美浜発電所  
原子炉施設保安規定変更認可申請(補正)の概要について  
(コメント回答【高浜共通(一部)】)

2019年12月12日

関西電力株式会社

### <2019年11月7日の審査会合でのコメント>

## b. 審査基準改正後の教育訓練プロセスの概念図

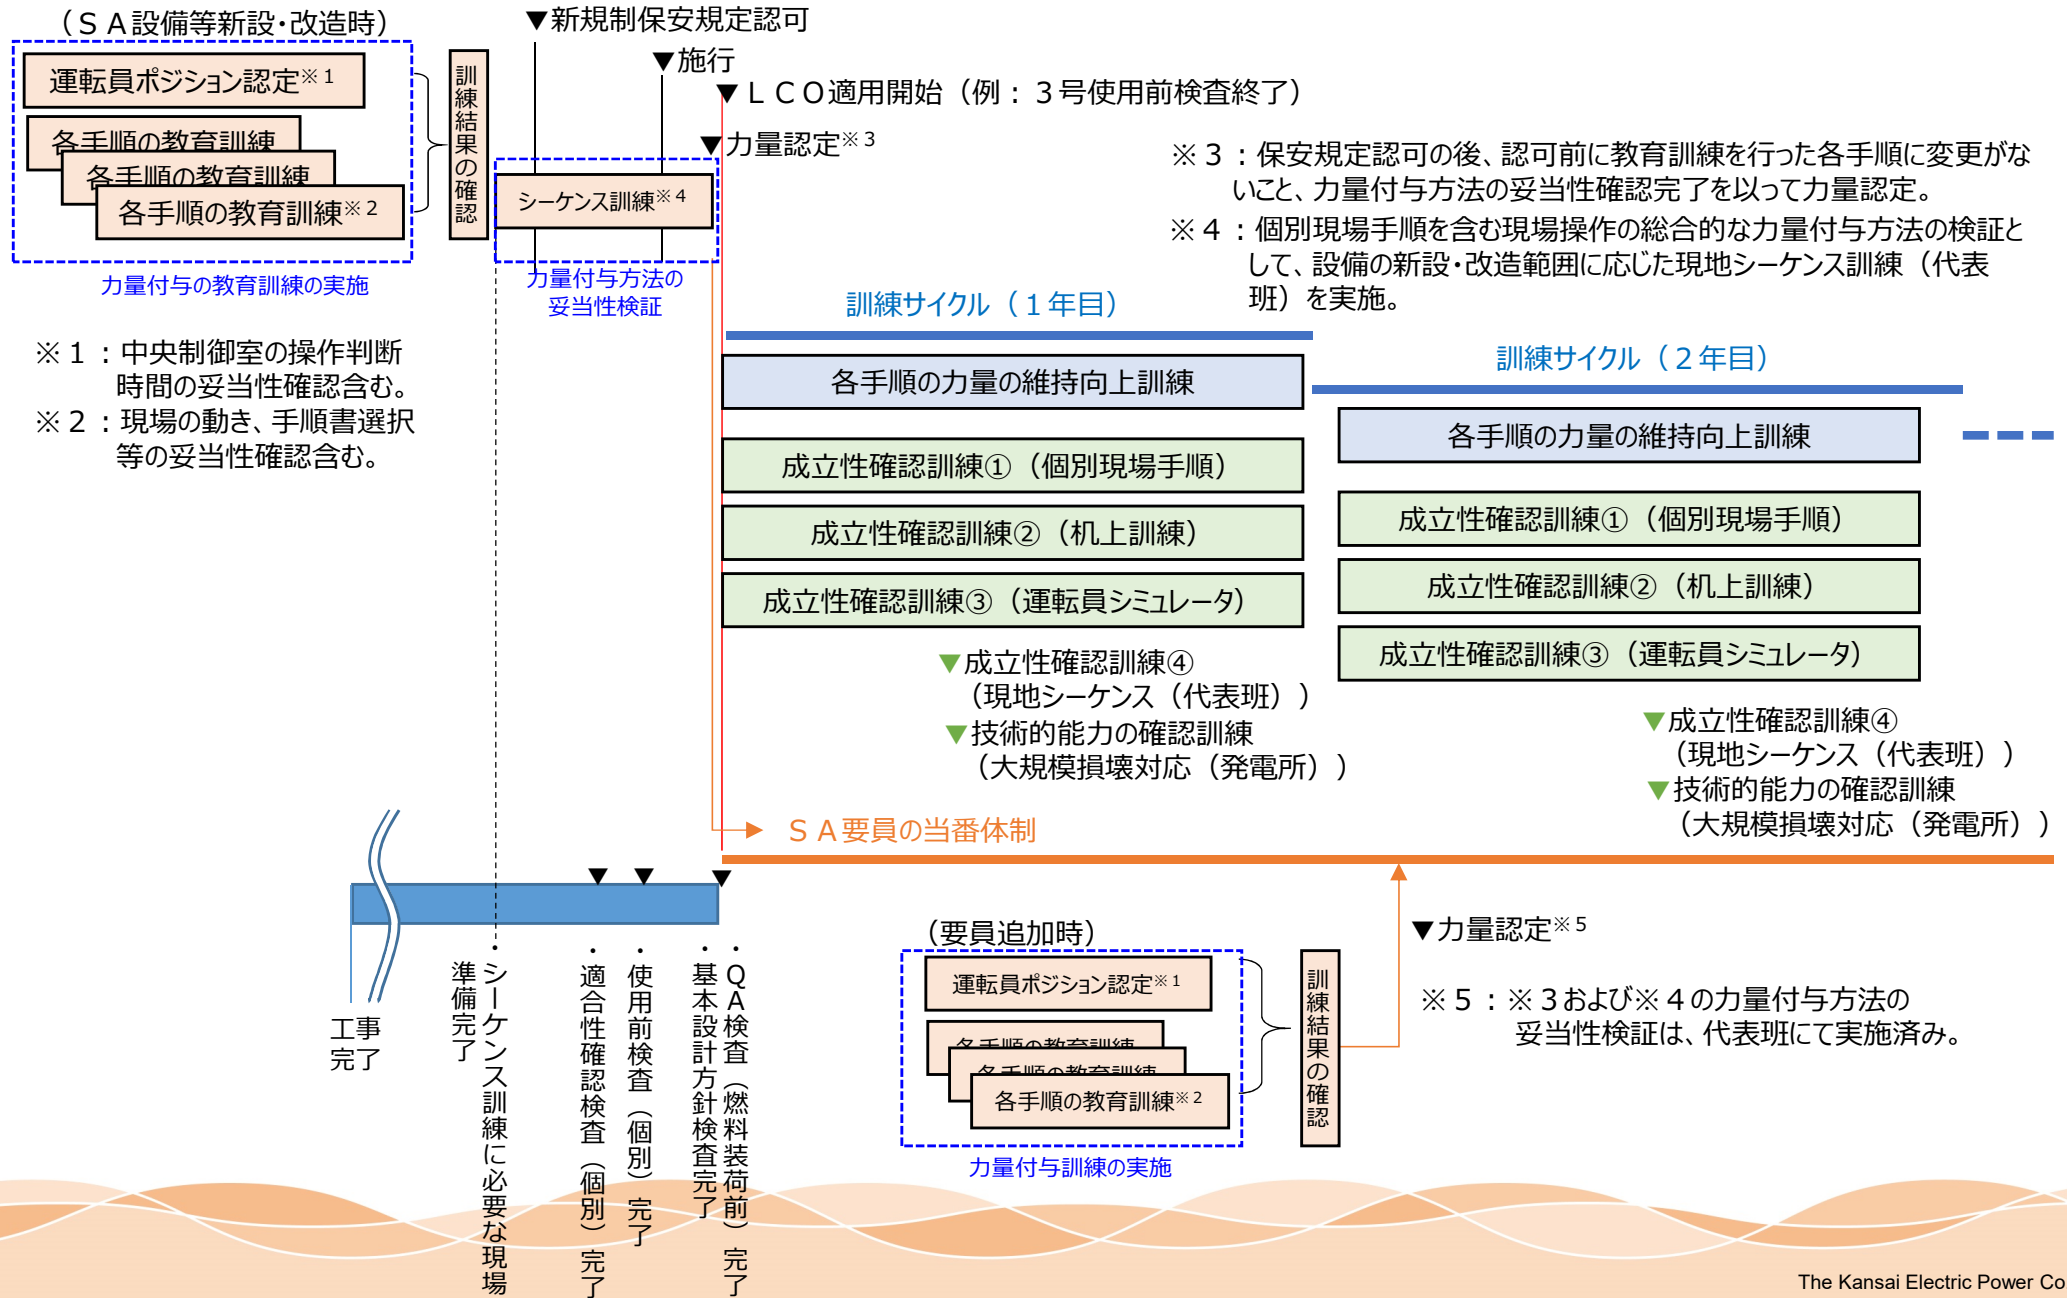
- ①：設備の使用開始までに実施する訓練内容について今後説明すること。（美浜、高浜共通）  
⇒ スライド 2 ～ 7
- ②：火山灰対策に係る海水ポンプの除塵フィルタ取外しが、海水ポンプの機能に影響がないことについて詳細説明をすること。  
⇒ スライド 8 ～ 10
- ③：火山灰対策に係る蒸気発生器補給用仮設中圧ポンプ（以下、「S G仮設中圧ポンプ」という。）による八項対応の解析結果について、解析条件の妥当性や不確かさへの考慮も含めて説明すること。  
⇒ スライド 11 ～ 15

論点② 「**あらかじめ必要な教育及び訓練**」とはどのような内容か。

○ 力量の付与に必要な教育訓練の実施に加えて、力量付与方法の妥当性を検証した後に力量認定を行うこととし、これらの「力量付与の教育訓練」および「妥当性検証」を「あらかじめ必要な教育及び訓練」とする。

注：成立性確認訓練、力量付与の教育訓練の具体例を別紙2に示す。

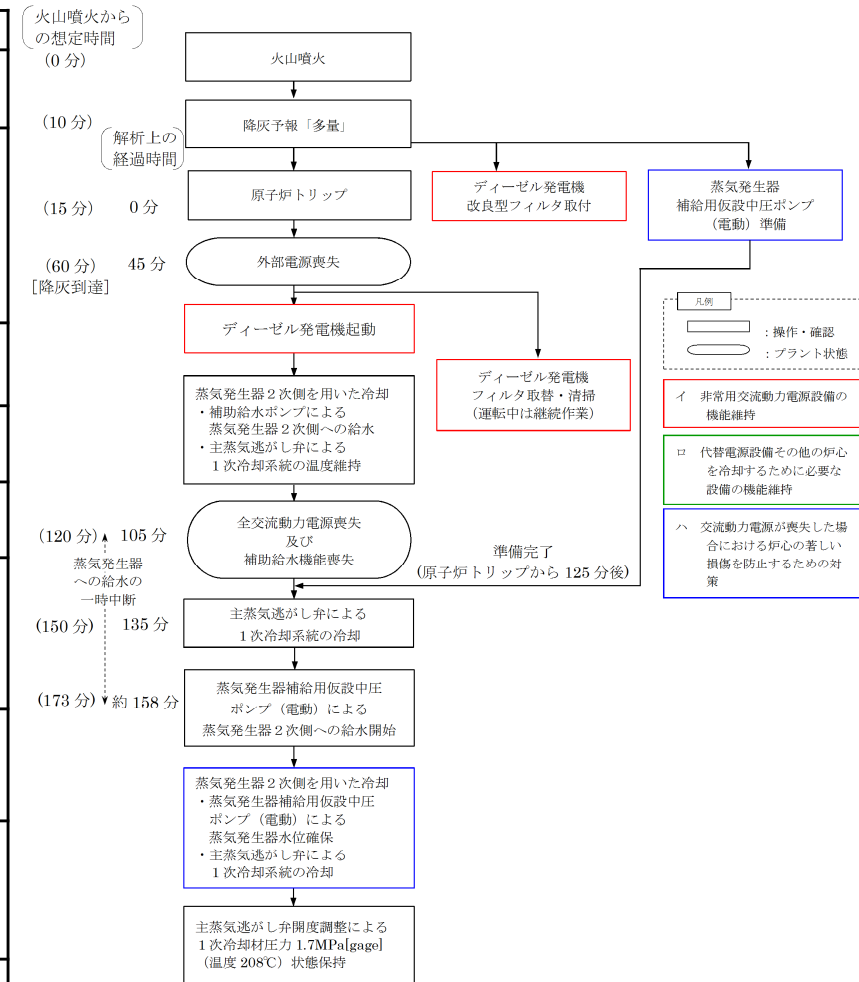
モータ内部（固定子と回転子の隙間部分）に火砕物（粒径1mm以下）がすべて侵入しても、隙間が1.6mmと大きく、また、回転子が回転しているため閉塞することはないが、実際にどれくらいの粒径の火砕物がモータ内部まで侵入するかについて考察した。

モータ内部では、火砕物の自由落下時とは逆で、風速による空気抵抗が火砕物の推進力となるため、上向きの風速が火砕物の終端速度を下回る箇所では、火砕物が重力によって落下（脱落）し、下部に滞留すると考えられる。

A部では、上向きの風速が大きいため、下部に滞留するのは、曲折による乱流の影響で落下（脱落）する火砕物だけとなるが、B,C部では、風速が終端速度を下回る火砕物は落下（脱落）するといえる。

Suzuki (1983) のグラフから推定した結果、B部（風速1.9m/s）では粒径0.740mm、C部（風速1.0m/s）では粒径0.354mmを超える火砕物が落下し、下部に滞留することとなる。なお、今回想定している火砕物は密度1.24g/cm<sup>3</sup>のため、グラフ上で密度2.0g/cm<sup>3</sup>と0.8g/cm<sup>3</sup>の線の間位置するが、保守的に密度0.8g/cm<sup>3</sup>の線で粒径を読み取った。

全体的な傾向としては、モータ内部まで侵入する火砕物は粒径1mm以下より、さらに小さいものになると評価できる。
